改善箇所説明図

A 視：駐車ブレーキ 拡大図

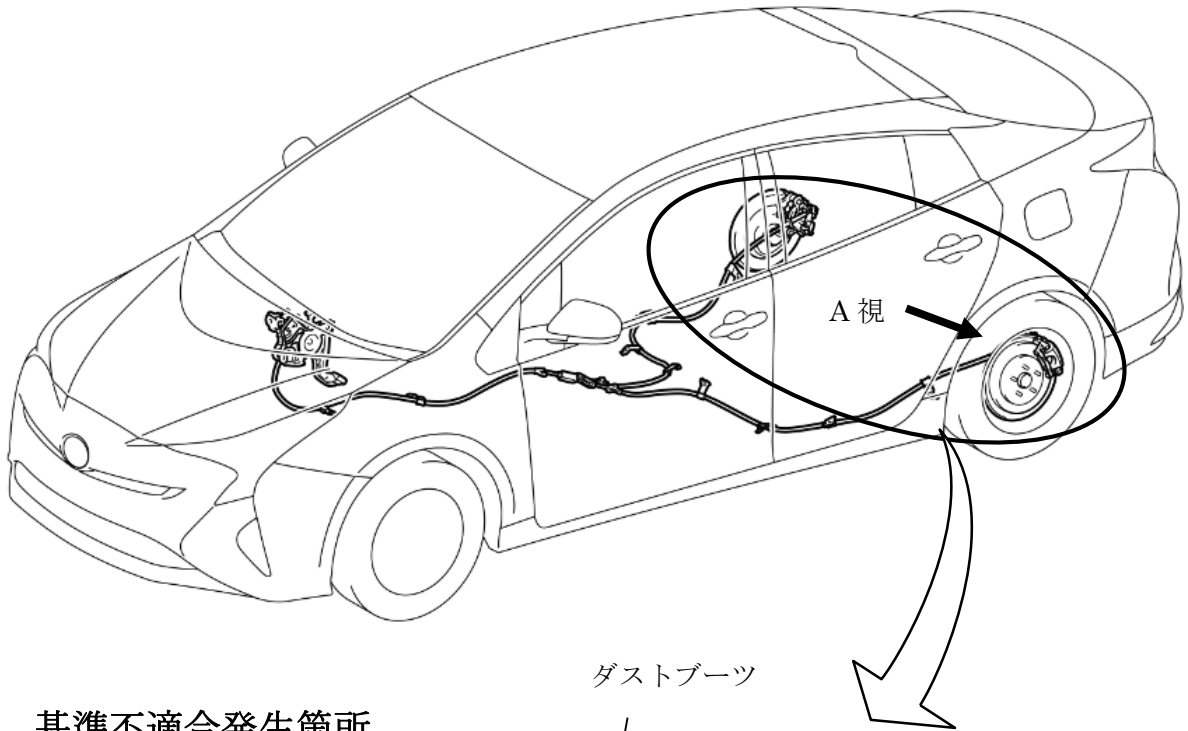
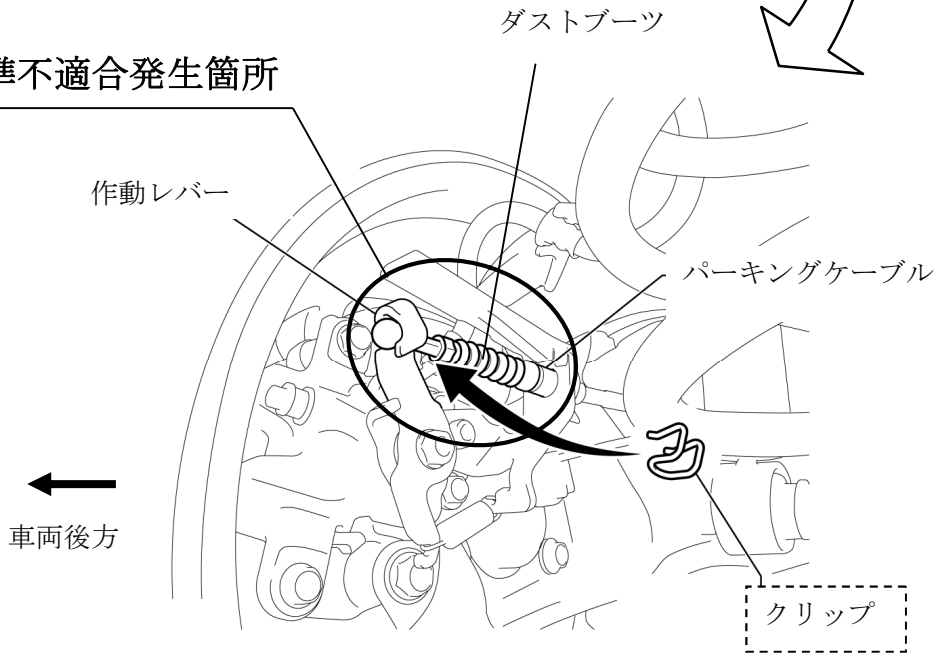
駐車ブレーキにおいて、パーキングケーブルの固定方法が不適切なため、車両振動によりケーブルが作動レバーから外れ、駐車ブレーキが作動できなくなるおそれがある。

全車両、パーキングケーブルのダストブーツ先端部にクリップを追加する。

識別：改善済車両には車台番号打刻位置の左側に黄色ペイントを塗布する。
